APPARTEMENT B.4.1

VERSLAG NR GB 106 / 183 / 110

ADRES INSTALLATIE: NAPTELSSTRAAT 65/40

PROCES-VERBAAL OVER HET ONDERZOEK VAN EEN ELEKTRISCHE LAAGSPANNINGSINSTALLATIE

BESCHRIJVING: zie schema's in bijlage

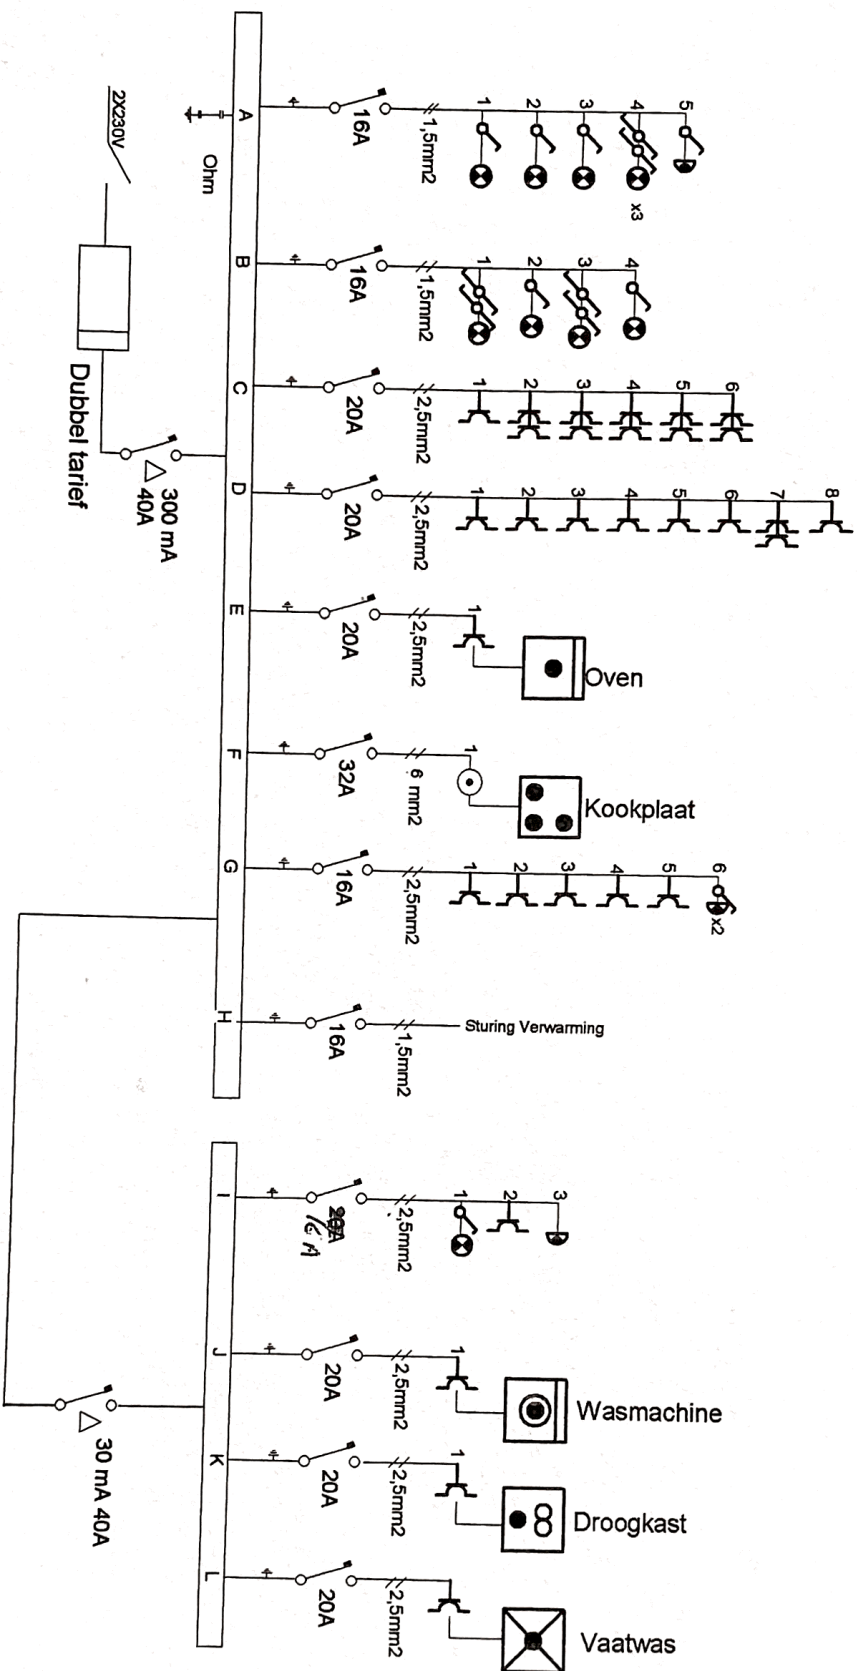
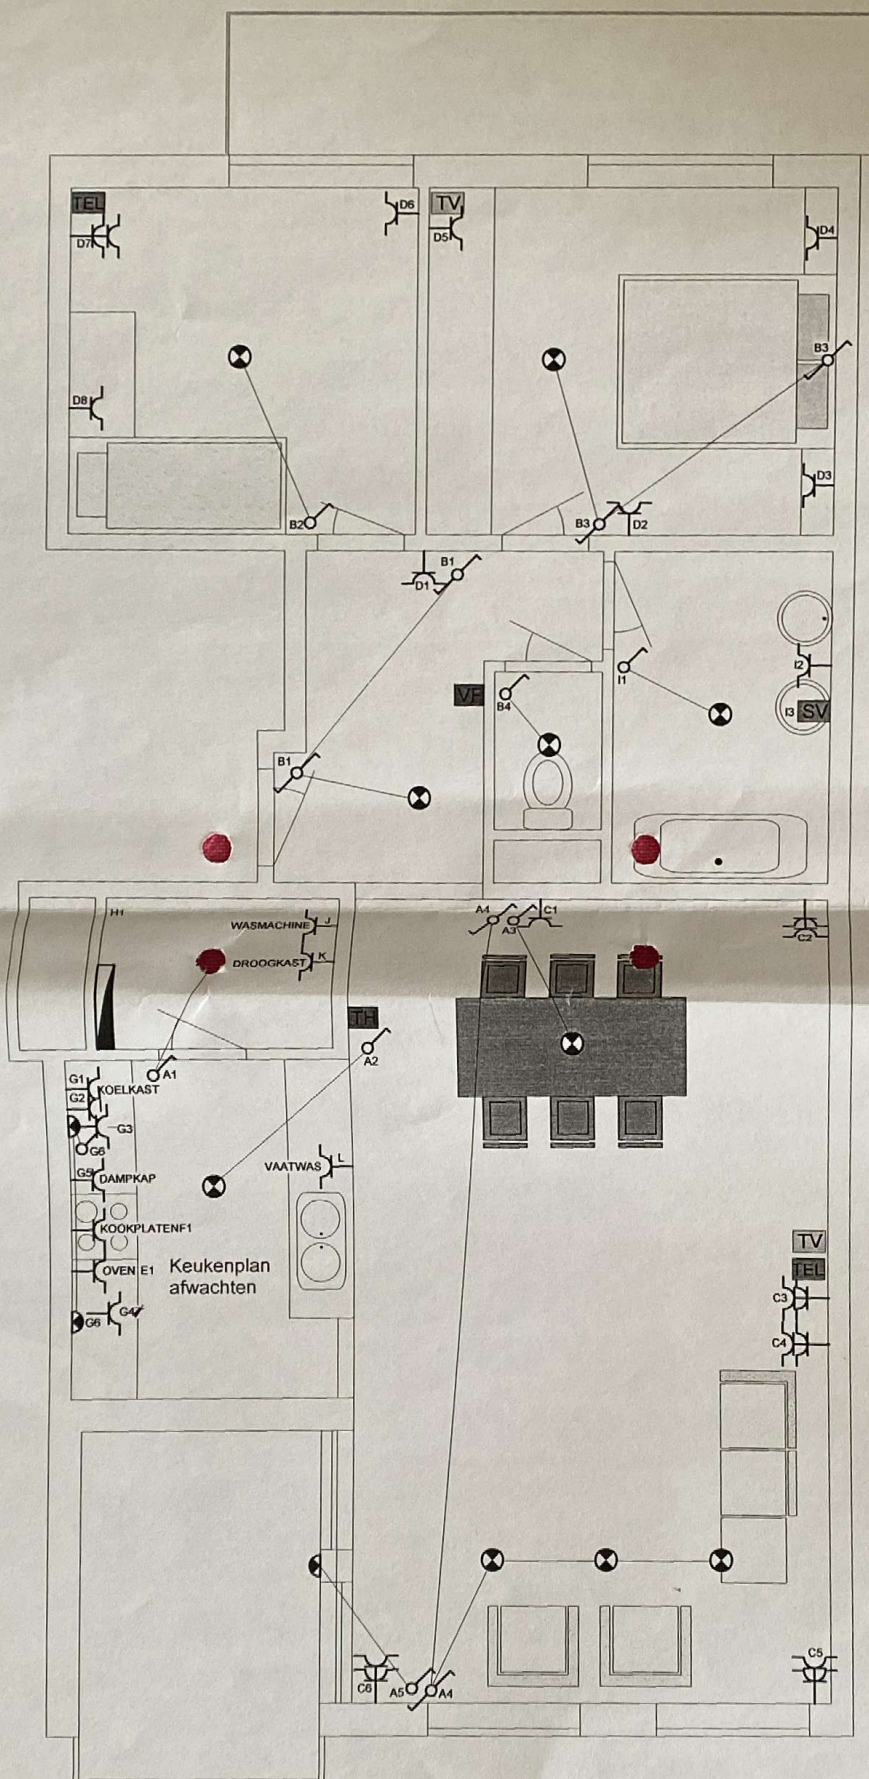
NOTA'S - Equipotentiale verbindingen mag aan te sluiten na afwerking van leidingen en CV water

Geen
